**Modulo per la presentazione delle osservazioni per i piani/programmi/progetti sottoposti a procedimenti di valutazione ambientale di competenza statale**

ID: Codice procedura (ID\_VIP/ID\_MATTM):10844

Impianto per la produzione di energia elettrica da fonte eolica, costituito da 6 aerogeneratori della potenza complessiva di 37,2 MW, un sistema di accumulo da 25 MW e relative opere connesse in località "Rempillo" nel comune di Pitigliano (GR).

ALLEGATO alle OSSERVAZIONI all' IMPIANTO EOLICO denominato REMPILLO nel COMUNE di PITIGLIANO ( GR). Composto da n. 5 immagini e n. 5 pagine

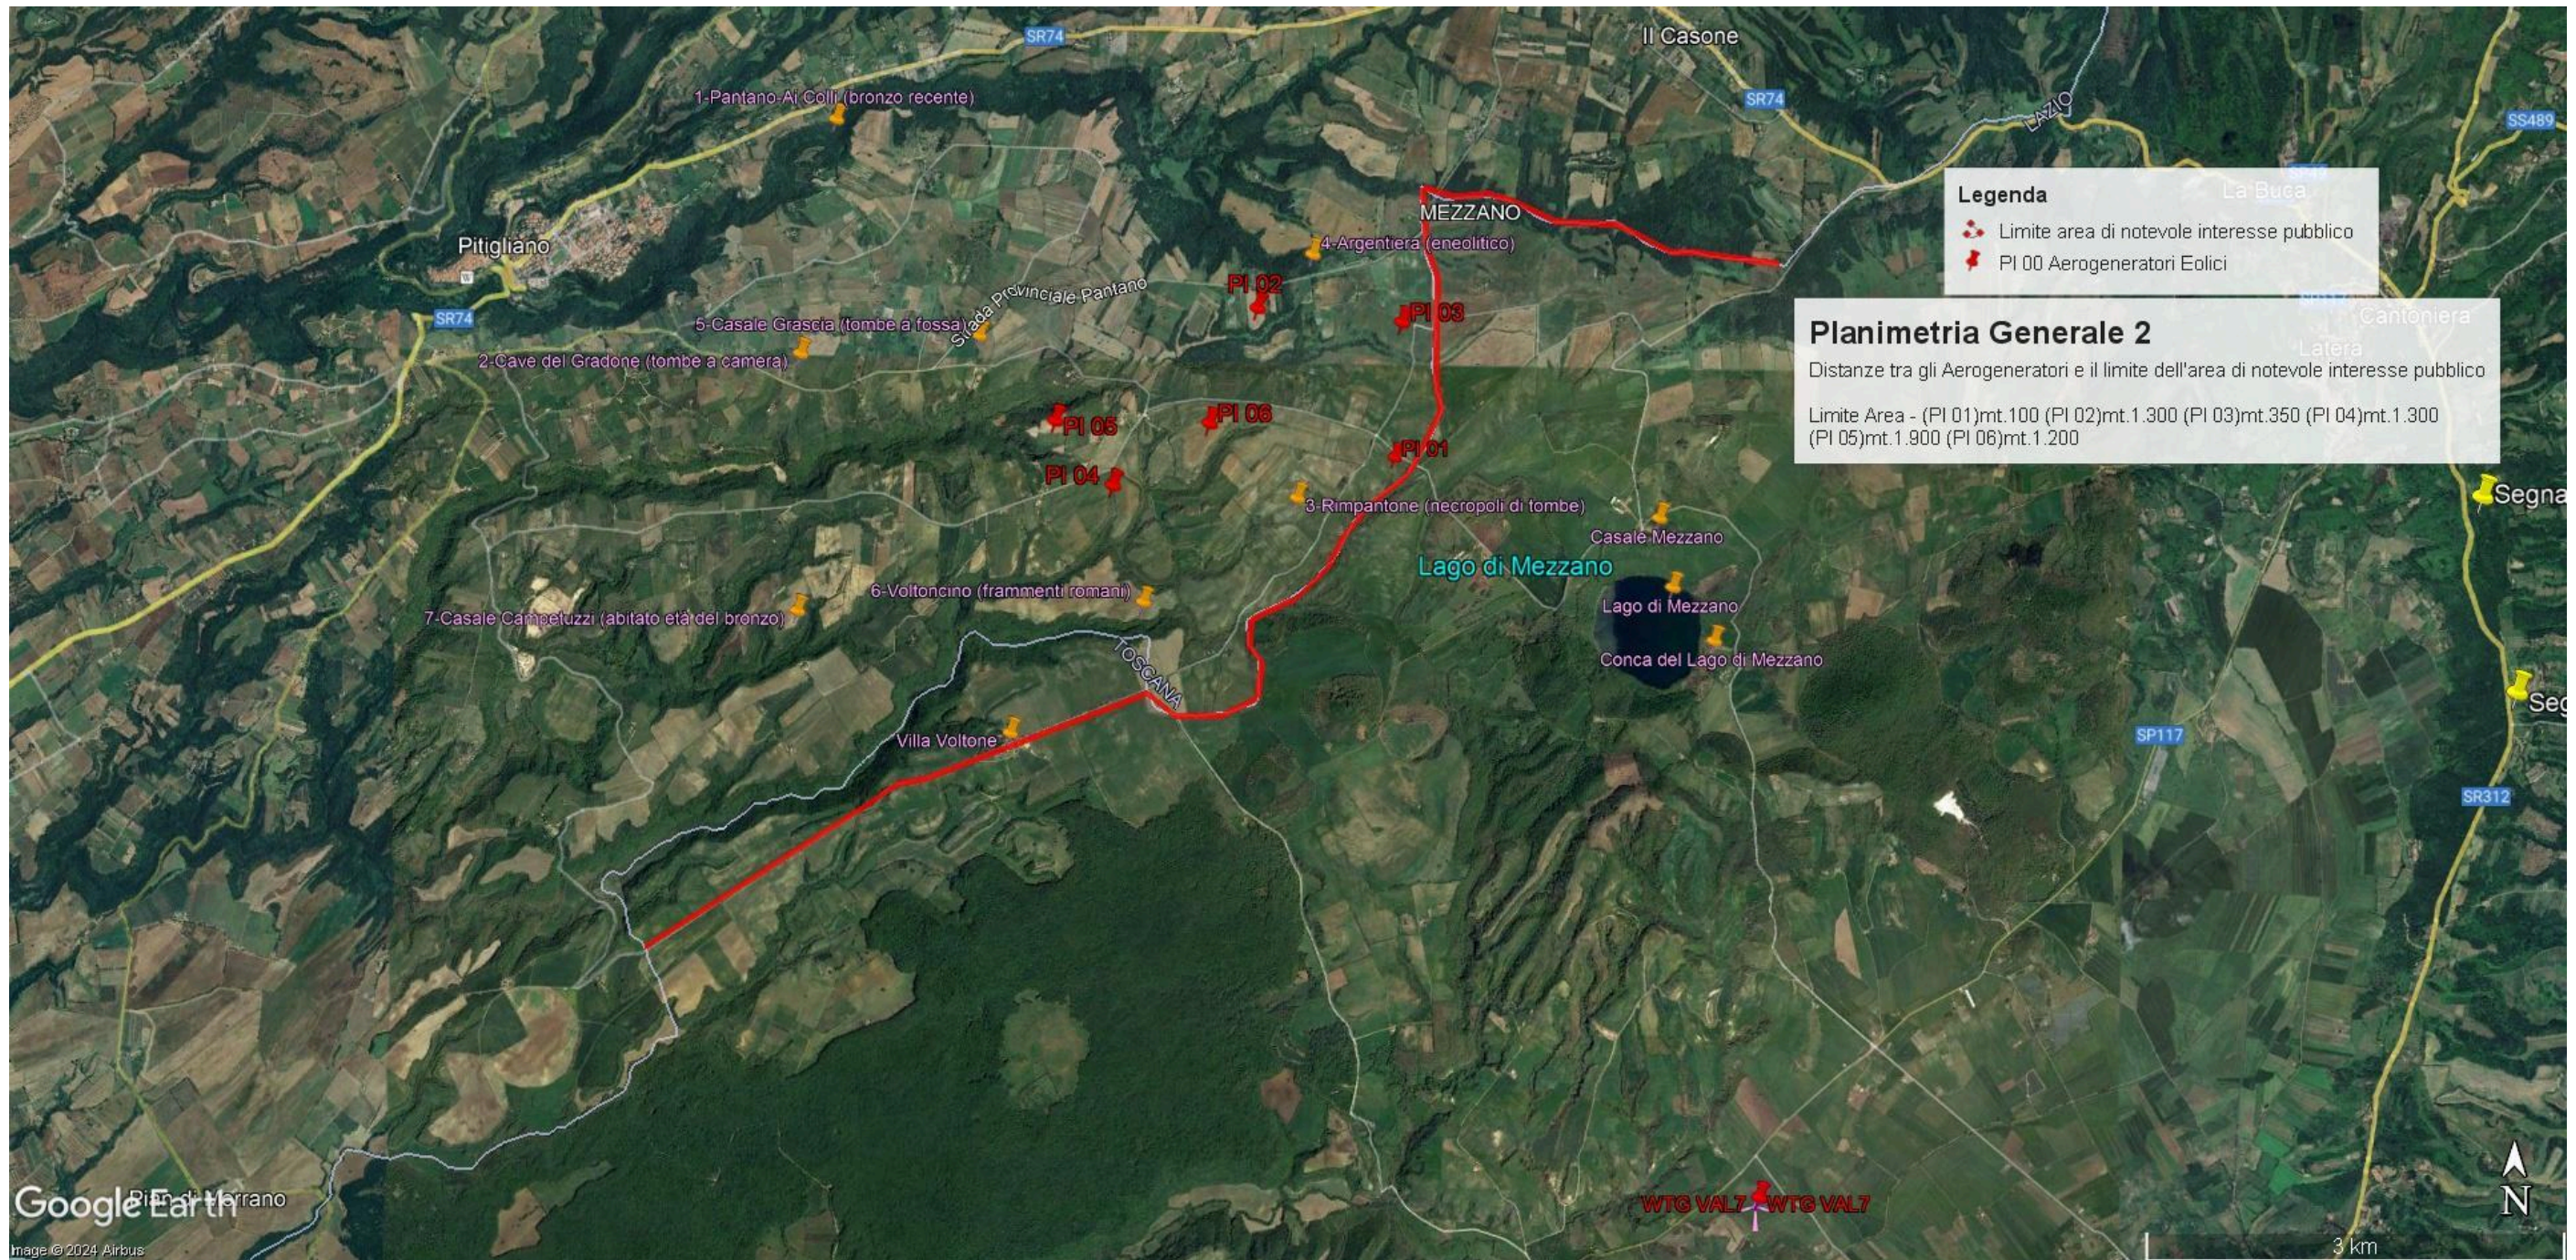
In sintesi, visti l'art. 20 comma 8 lettera c) quater del D.Lgs n 199/2021 e le Linee guida nazionali appena citate, considerato l'enorme impatto dell'impianto eolico industriale denominato "Rempillo" sulla zona paesaggistica di notevole interesse pubblico ben individuata nelle immagini

n.1 e n. 2 e sui Beni Culturali evidenziati nell' immagine n. 3 dell'Allegato alle presenti Osservazioni, per la collocazione delle pale P04 e P05 direttamente all'interno del perimetro di un'area archeologica e per gli impatti anche sull'area intermedia e vasta dei pregiati territori laziali della Tuscia settentrionale e in particolare di quelli del pitiglianese ricco di emergenze agricole, naturalistiche, storiche e archeologiche del periodo etrusco ma non solo, si chiede che venga negata l'autorizzazione all' insediamento dell'impianto eolico denominato "Rempillo".

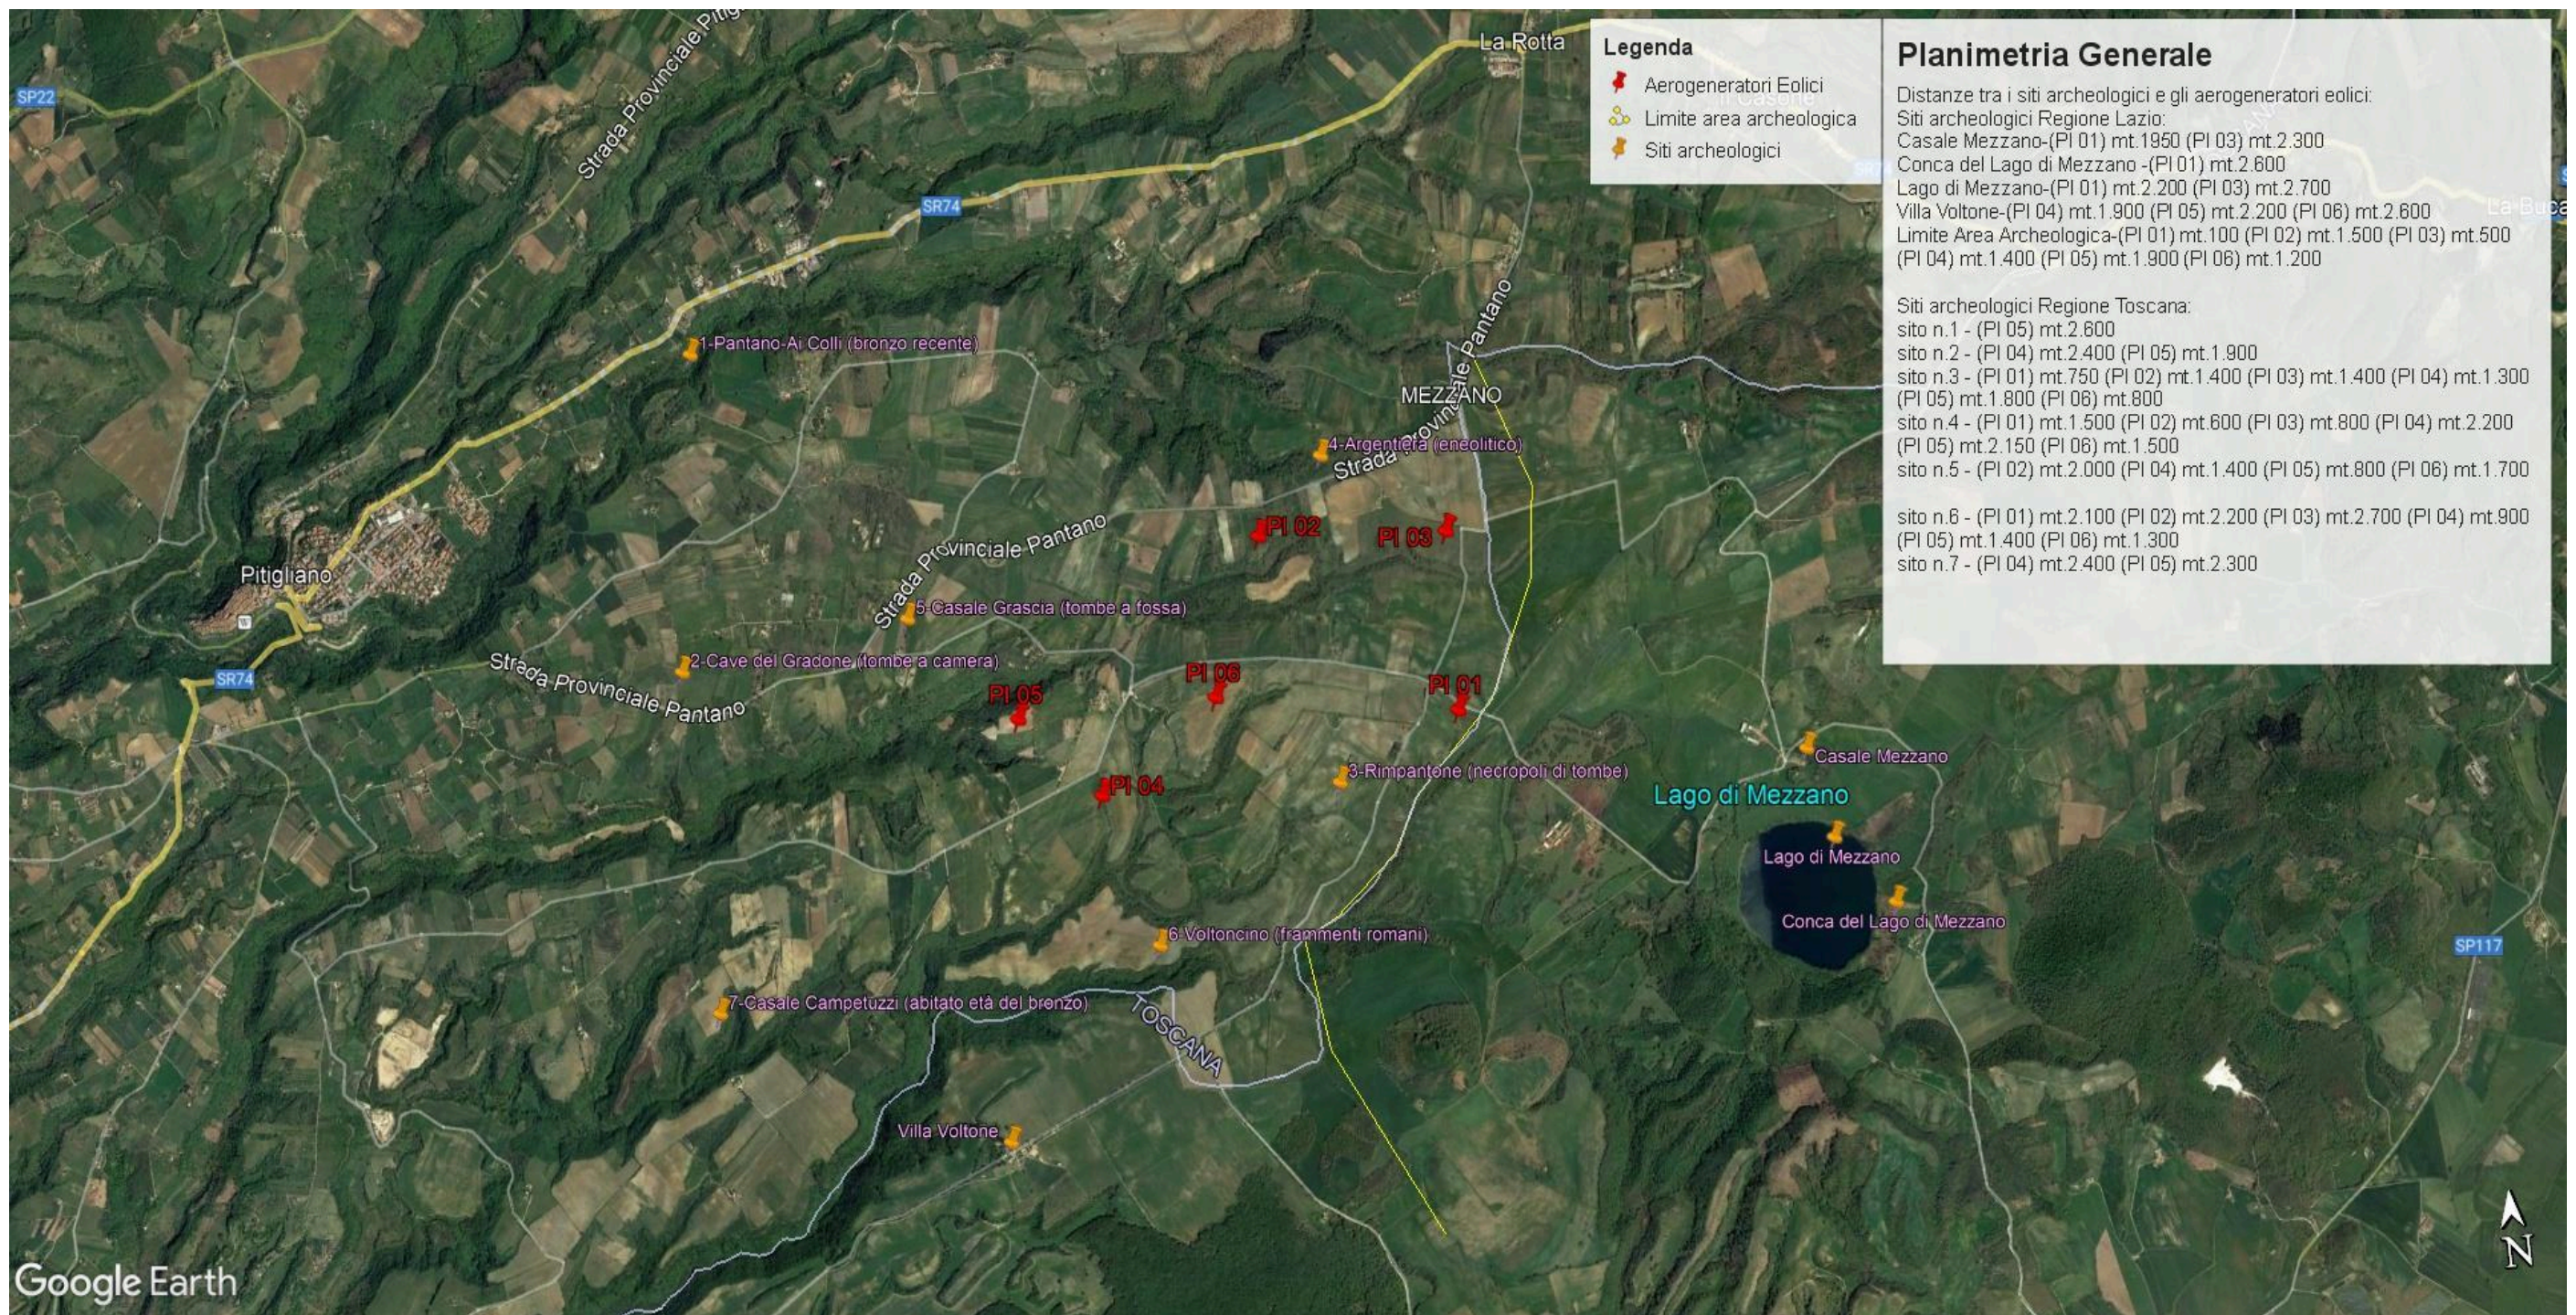
- h) Le zone di interesse archeologico evidenziate nell'immagine n. 3 a cui si aggiungono anche l'importante abitato protostorico di Sorgenti della Nova e Ruder del Castello altomedioevale che si trovano a circa 4 km dalle aree in cui è stato progettato l'impianto eolico industriale. Poco più lontano i resti del castello medioevale "Morrnacchio". Nell'area vasta le preziose necropoli eneolitiche (Poggi Alti) ed etrusche di Pitigliano, Sovana e Sorano. I pregiati prodotti agricoli come il vino bianco DOC di Pitigliano.

**Immagine n. 4** Situazione di saturazione da impianti FER nella provincia di Viterbo. Non sono riportati gli impianti fotovoltaici e agrivoltaici che hanno inciso per buona parte nel cumulo di impianti FER per superare già nel 2023 gli obiettivi del PNIEC assegnati alla Regione Lazio per il 20230.

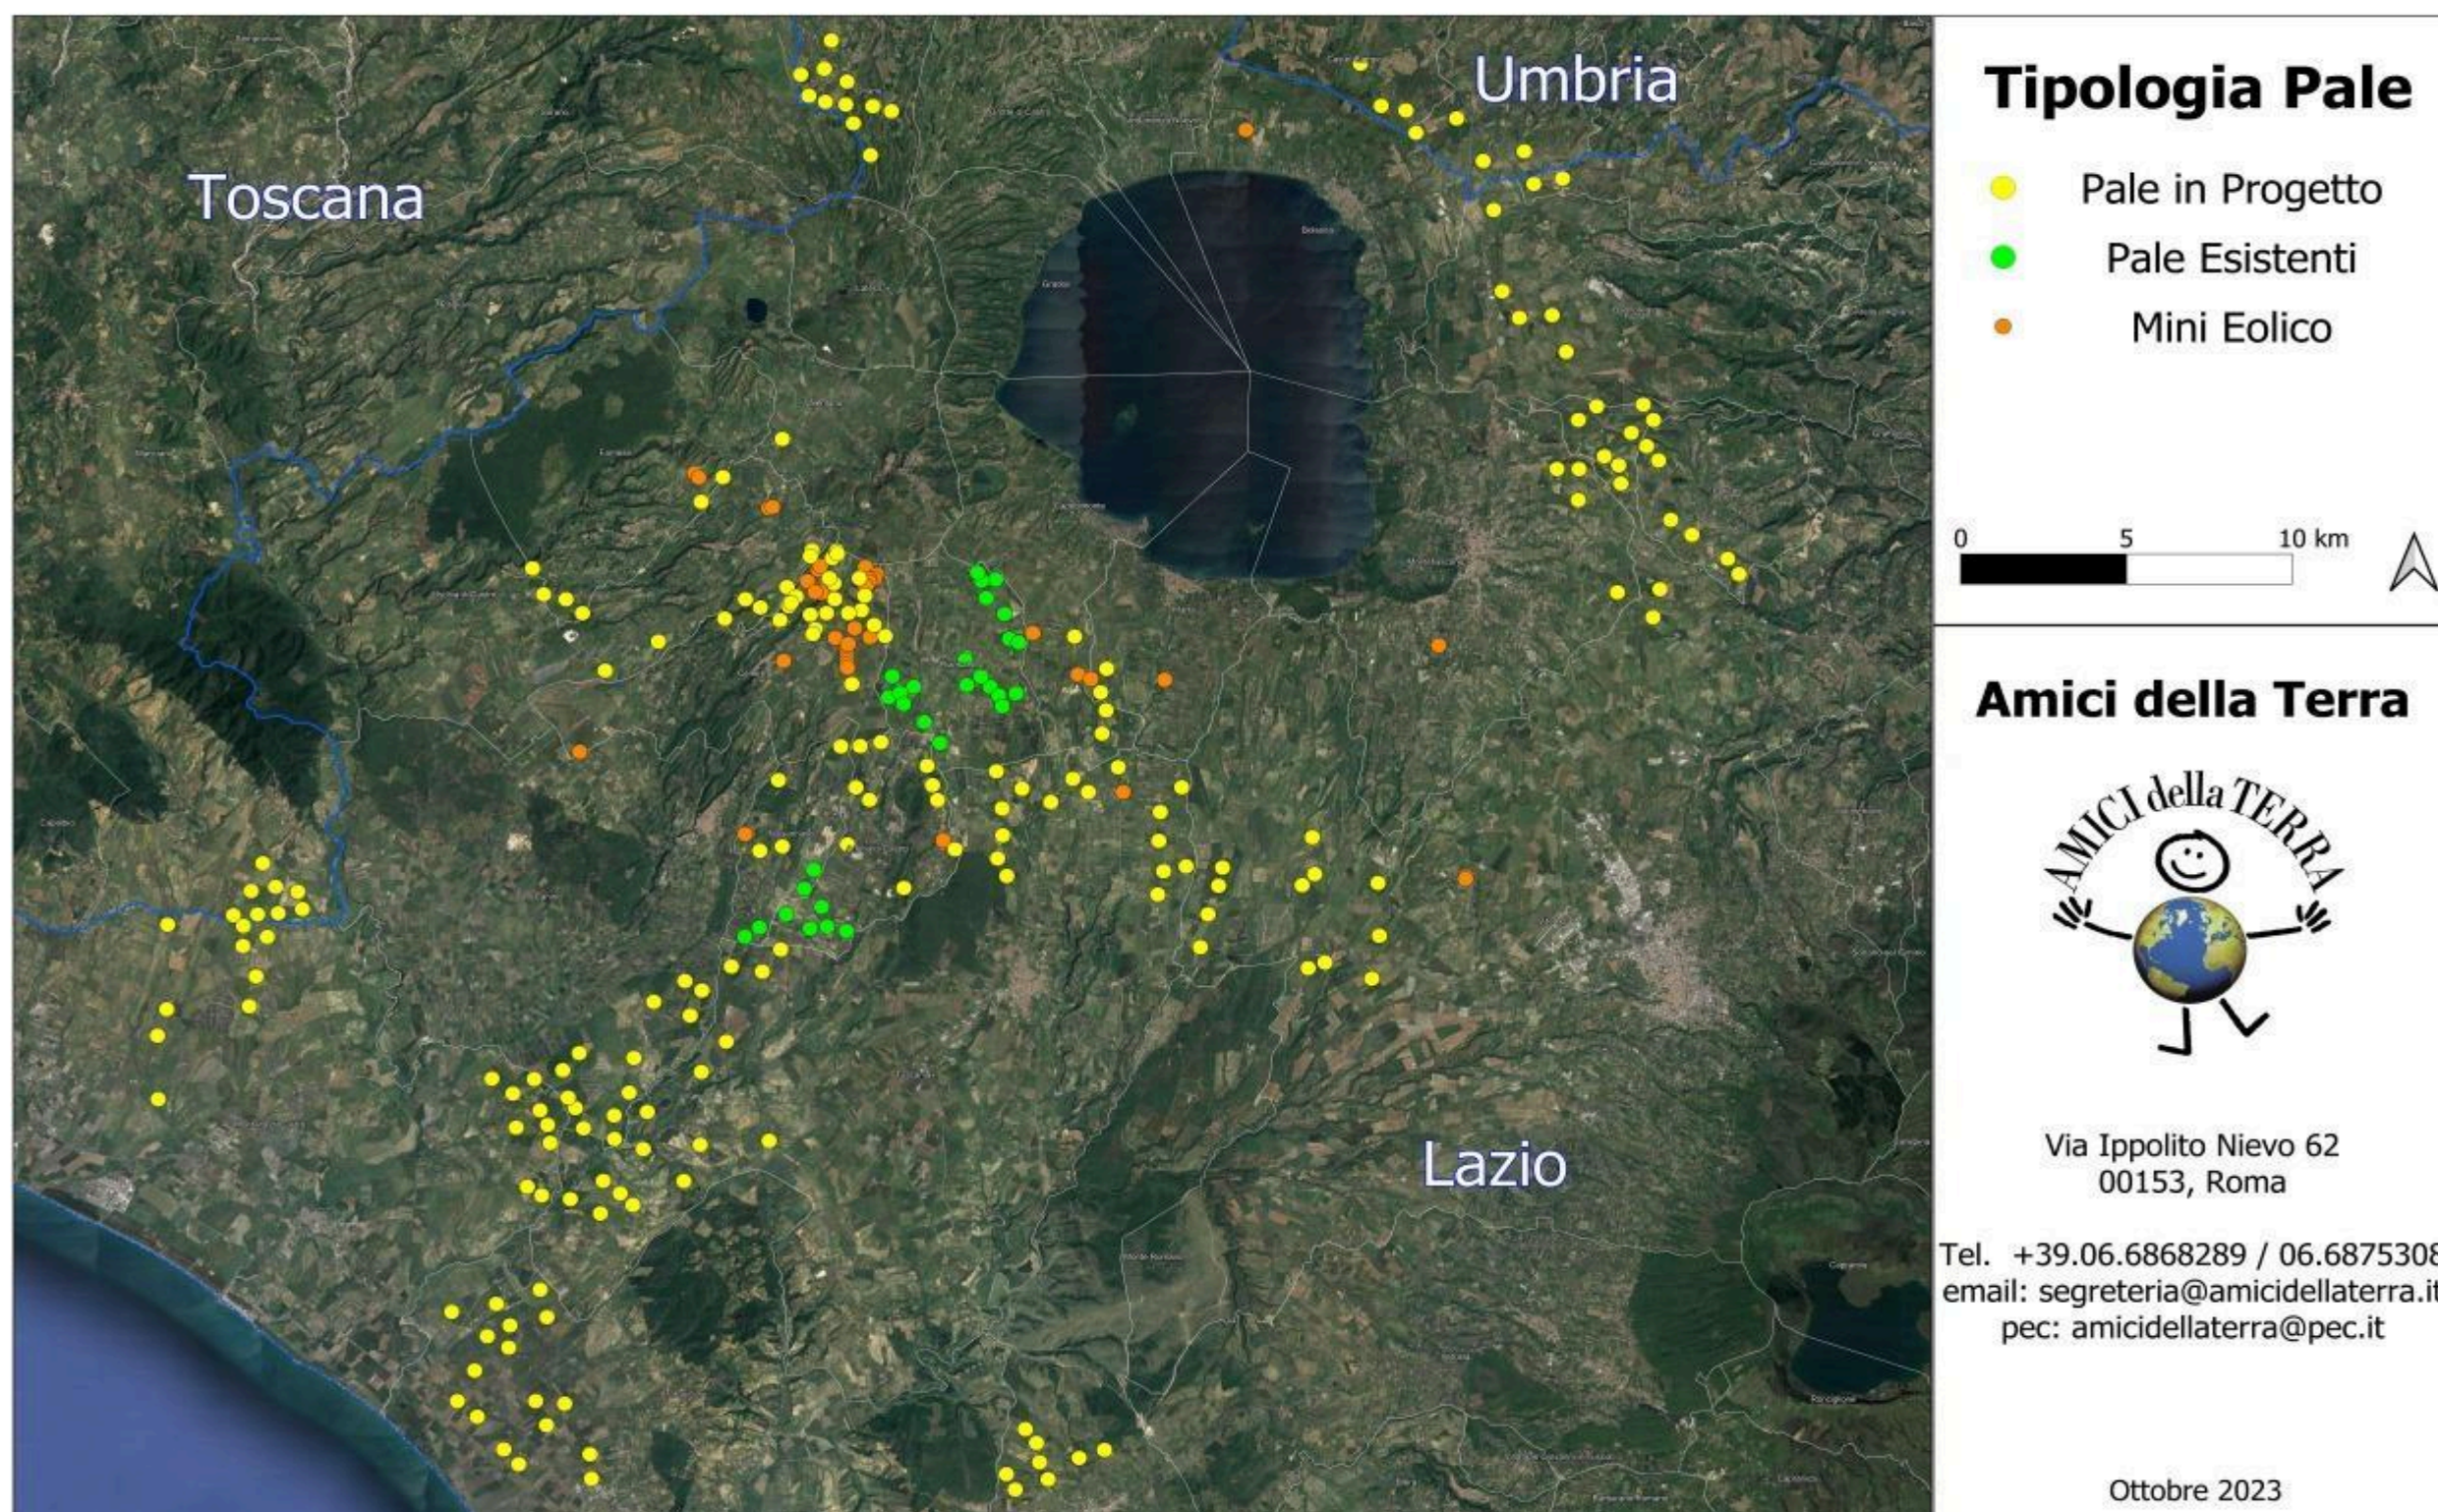
Quindi anche la Regione come Ente deputato dalla normativa nazionale a legiferare sulle aree idonee e non idonee si è espressa riguardo al fatto che abbia assolto ai doveri e alle quote stabilite dal PNIEC e in ambito regionale la provincia di Viterbo è stata quella con il più alto tasso di impianti FER tra tutte e quindi ormai satura ed il cumulo degli impianti FER installati, autorizzati e in progetto rappresenta una elevata criticità per la sostenibilità ambientale di ulteriori eventuali iniziative. L'impianto eolico “ Rempillo” pur essendo “esterno al confine provinciale e regionale ma nelle sue immediate vicinanze ( a soli 100 metri i primi due aerogeneratori) oltre ad impattare sul territorio e sulle economie di tre Comuni del Lazio ( Farnese, Valentano e Latera) si trova nelle fasce di rispetto dei Beni di notevole interesse pubblico come si è evidenziate nelle Osservazioni nn. 1 e 2 e crea anche degli impatti negativi anche sui beni naturalistici come verrà dettagliato nell'Osservazione n. 4. Inoltre andrebbe a sommarsi al già enorme cumulo di impianti eolici e fotovoltaici e geotermici che già creano una elevata criticità ambientale nella provincia di Viterbo e interferiscono anche con il territorio toscano come si può vedere dalle immagini nn. 4 e 5 dell'Allegato n. 1.
